### 3. 3. 4 S-2・S-6 鉍物脈法による調査

## コメント回答

[1] 土壌の遊離酸化鉄分析について	コメントNo.12
[2] S-2・S-6周辺の地形について	コメントNo.14, 15
[3] S-4の北東方への延伸について	コメントNo.28
[4] S-4トレンチについて	コメントNo.16, 17
[5] K-Ar年代について	コメントNo.18, 22
[6] 斜長石のアルバイト化の検討	コメントNo.48

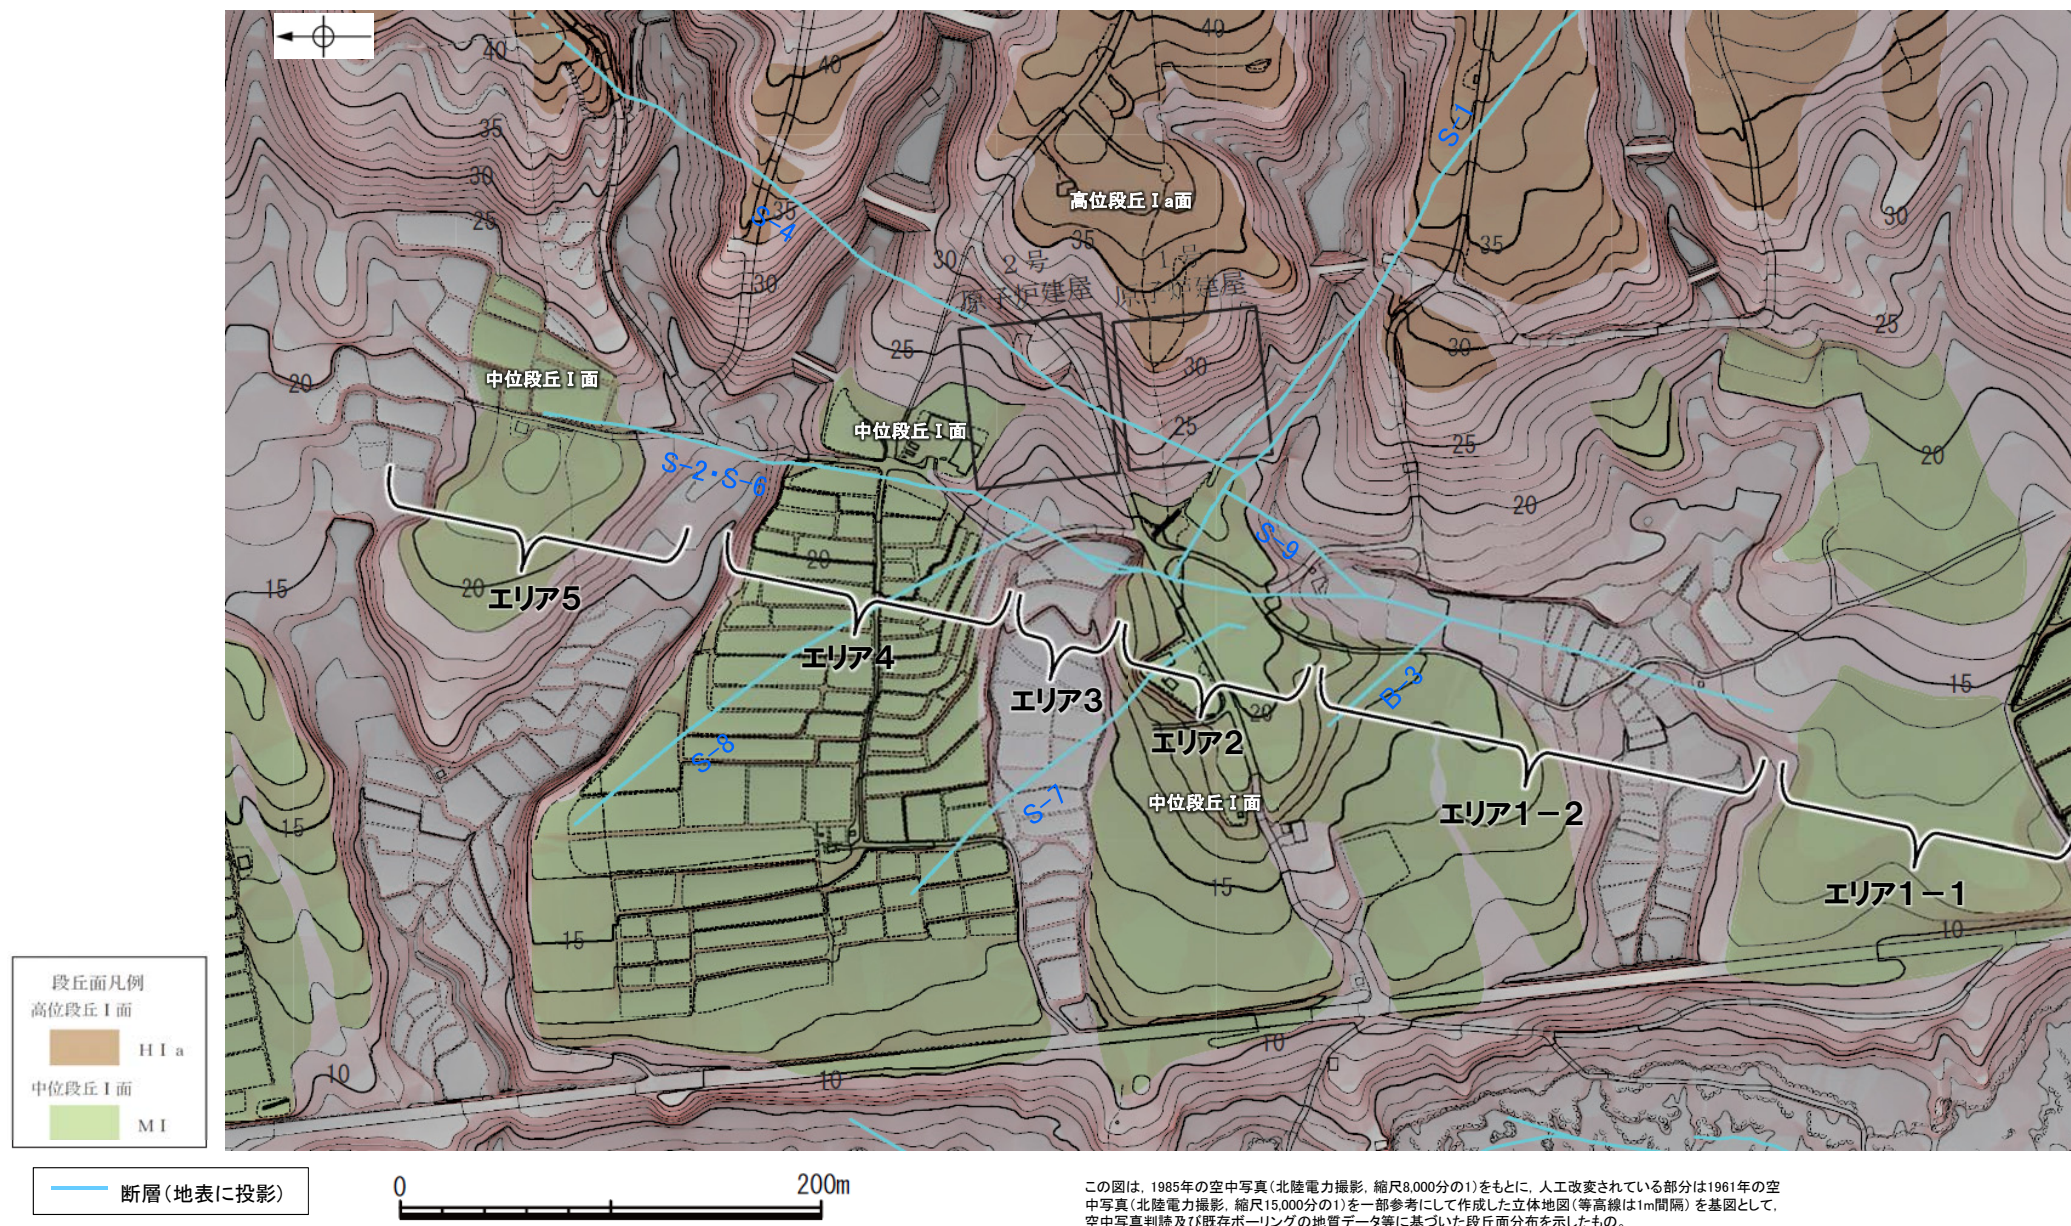
No	コメント	回答概要
14	S-2・S-6の北方に認められる西側が高い地形(凸状地形)の部分だけではなく、S-2・S-6に沿った全体の地形について説明すること。	・S-2・S-6に沿って地形の特徴を基にエリアごとに分割し、詳細に調査した結果、S-2・S-6沿いにはリニアメント・変動地形は認められない。
15	S-2・S-6の北方に認められる西側が高い地形(凸状地形)は岩盤上面の起伏を反映した組織地形であるとの評価について、平面図だけでなく断面図も提示して説明すること。	・ボーリング調査結果を踏まえた「凸状地形」付近の断面図を作成した。 ・「凸状地形」付近で実施したボーリング調査によれば、断層は認められず、「凸状地形」の頂部付近には、相対的に堅硬である安山岩(均質)が周辺よりもやや優勢に分布していることから、「凸状地形」は、波蝕台形成時における岩盤上面の起伏を反映した局所的なものと推定される。

○空中写真判読及び詳細DEM解析を実施し、S-2・S-6に沿って地形の特徴を基にエリアごとに分割し、リニアメント・変動地形の判読を行った。エリアごとの詳細調査結果を踏まえると、S-2・S-6沿いにリニアメント・変動地形は認められない。(下図に示した各エリア毎の調査結果については、次頁以降に示す)

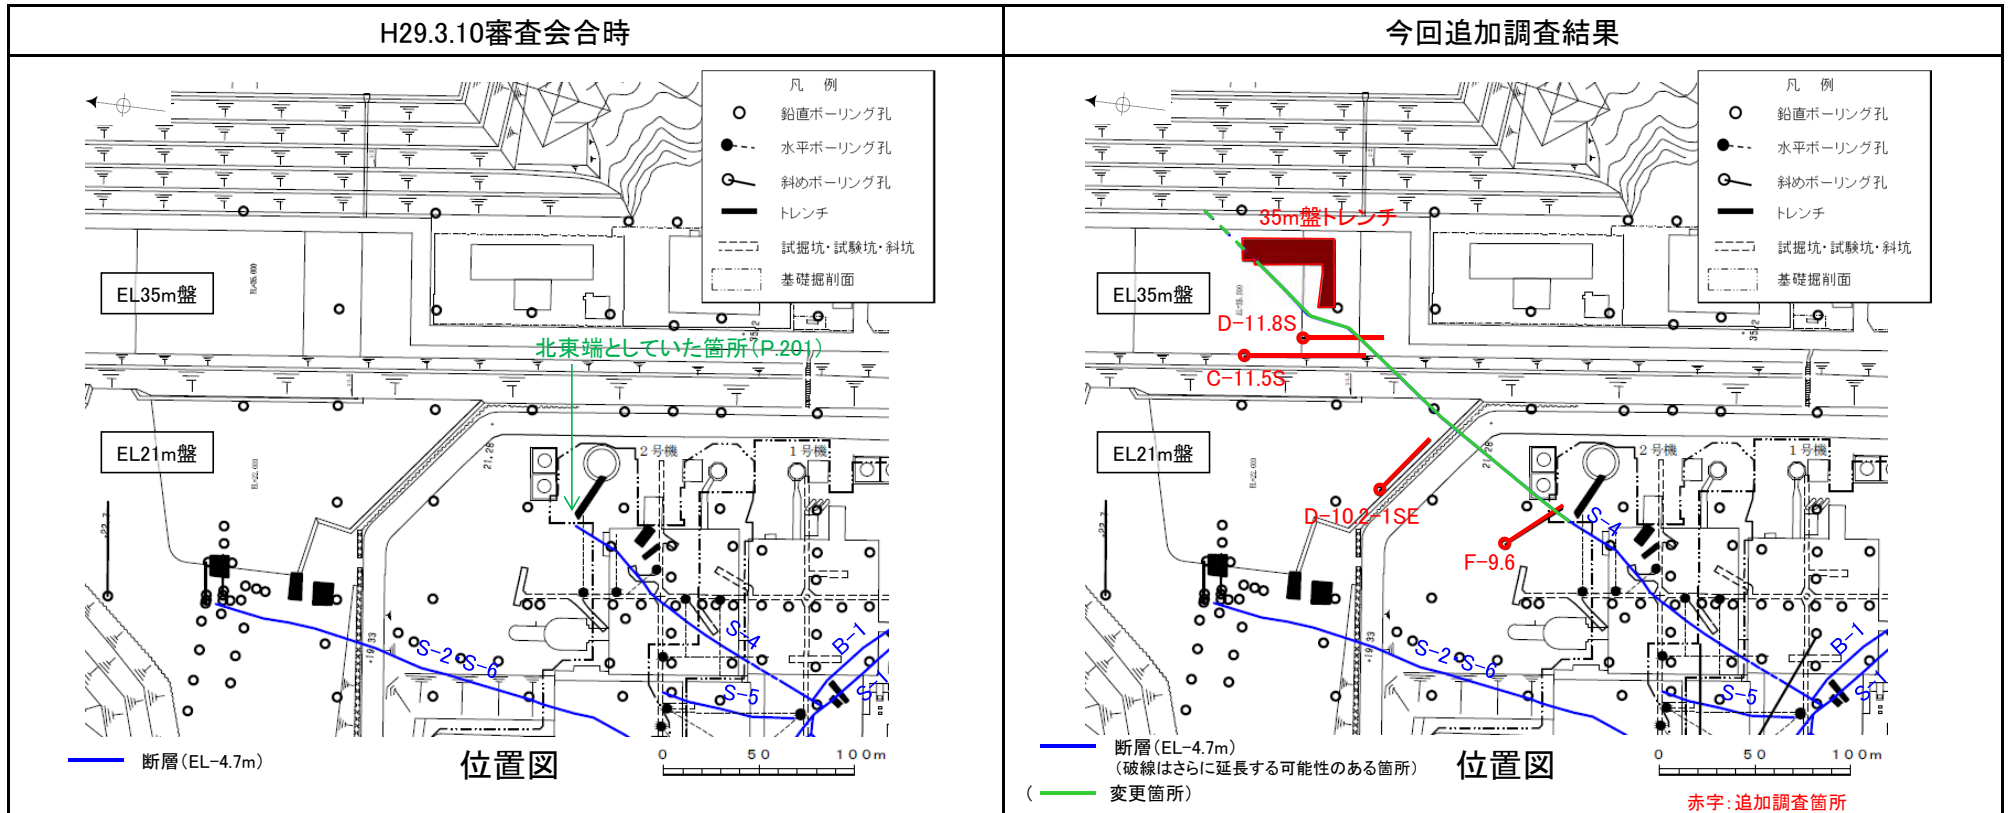
No	コメント	回答概要
28	断層の端部を止めていない断層については、端部の状況を説明すること。S-4の北東端についても同様。	<ul style="list-style-type: none"><li>・追加調査の結果、既往調査によるS-4の北東方に新たに固結した破碎部及び粘土状破碎部を確認した。</li><li>・これら破碎部は、既往調査によるS-4と、走向・傾斜が調和的であること、3次的に連続して分布していることから、S-4は35m盤トレンチまで連続しているものと評価した。</li><li>・さらに、破碎部の幅に大きな違いが認められないこと及び最新面の条線のレイクが同様の傾向が認められることも確認している。</li></ul>

○北東方延長の追加調査結果を踏まえ、S-4の分布の見直しを行った。

・追加調査の結果、既往調査によるS-4の北東方に新たに固結した破砕部及び粘土状破砕部を確認した。  
 ・これら破砕部は、既往調査によるS-4と、走向・傾斜が調和的であること(上表、P.202~207)、3次元的に連続して分布していること(P.208)から、S-4は35m盤トレンチまで連続しているものと評価した。  
 ・さらに、破砕部の幅に大きな違いが認められないこと(上表、P.202~207)及び最新面の条線のレイクが同様の傾向が認められること(P.209)も確認している。

スケッチ(南西壁)

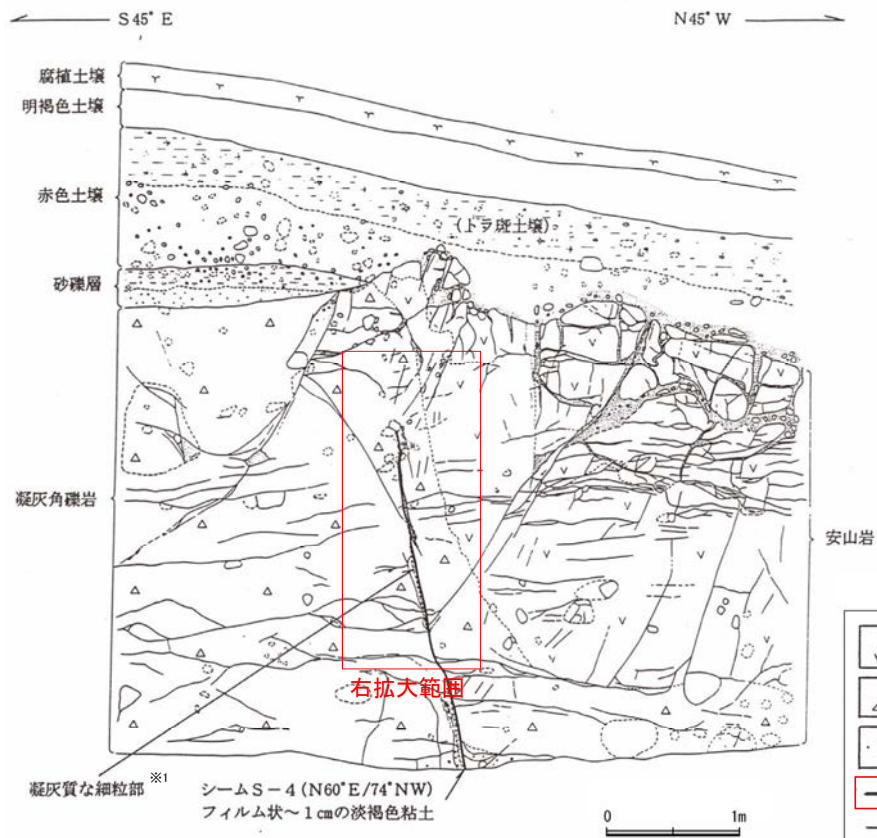
No	コメント	回答概要
16	S-4の走向データについて、トレンチ壁面と全体平面図の走向が違っているように見えることについて説明すること。	<ul style="list-style-type: none"><li>・S-4トレンチでの走向は、真北補正を行うと南西壁ではN52° E、北東壁ではN44° ~60° Eとなり、平面図におけるS-4トレンチ近傍の走向とほぼ同じである。</li><li>・本資料において、断層の走向データは、建設時のスケッチを除き、全て真北基準で示した。</li></ul>
17	S-4トレンチ南西壁のスケッチについて、説明文にある凝灰質な細粒部の分布について説明すること。	<ul style="list-style-type: none"><li>・当時の記載によると、岩盤の下半部には粘土状破碎部(シーム)及び固結した粘土・砂状破碎部(凝灰質な細粒部)が分布し、岩盤の上半部には固結した粘土・砂状破碎部(凝灰質な細粒部)のみ分布する。</li></ul>

○S-4トレンチ南西壁の「凝灰質な細粒部」の分布については、当時の記載によると、岩盤の下半部には粘土状破碎部(シーム)及び固結した粘土・砂状破碎部(凝灰質な細粒部)が分布し、岩盤の上半部には固結した粘土・砂状破碎部(凝灰質な細粒部)のみ分布する。(コメントNo.17の回答)

○固結した粘土・砂状破碎部のみ分布する箇所も含めて、S-4が連続するものとした。

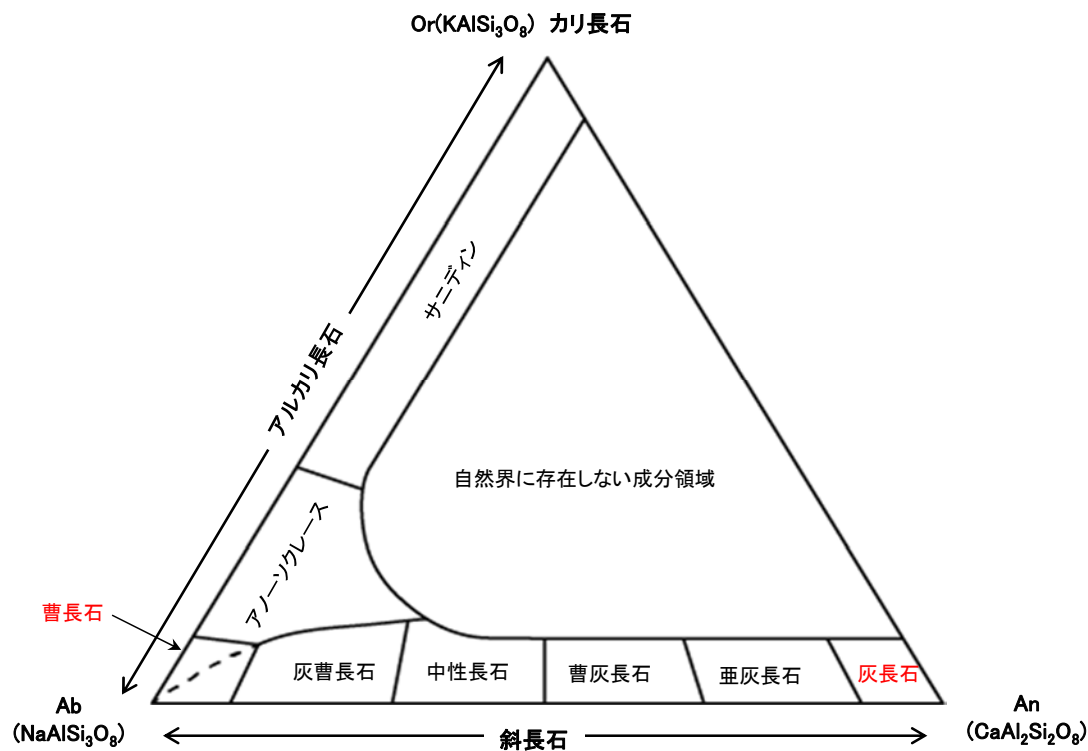
No	コメント	回答概要
48	斜長石のアルバイト化の検討が行われている場合は、その結果を示すこと。	<ul style="list-style-type: none"><li>・EPMA分析の結果、母岩、固結した破碎部及び粘土状破碎部の斜長石は概ね曹灰長石を示している。</li><li>・母岩、固結した破碎部及び粘土状破碎部の分析結果に大きな違いは認められないことから、粘土状破碎部に沿った熱水は曹長石化を促進させるような温度帯ではなかったものと考えられる。</li></ul>

- EPMA分析の結果, 母岩, 固結した破砕部及び粘土状破砕部の斜長石は概ね曹灰長石を示している。
- 母岩, 固結した破砕部及び粘土状破砕部の分析結果に大きな違いは認められないことから, 粘土状破砕部に沿った熱水は曹長石化(アルバイト化)を促進させるような温度帯ではなかったものと考えられる。
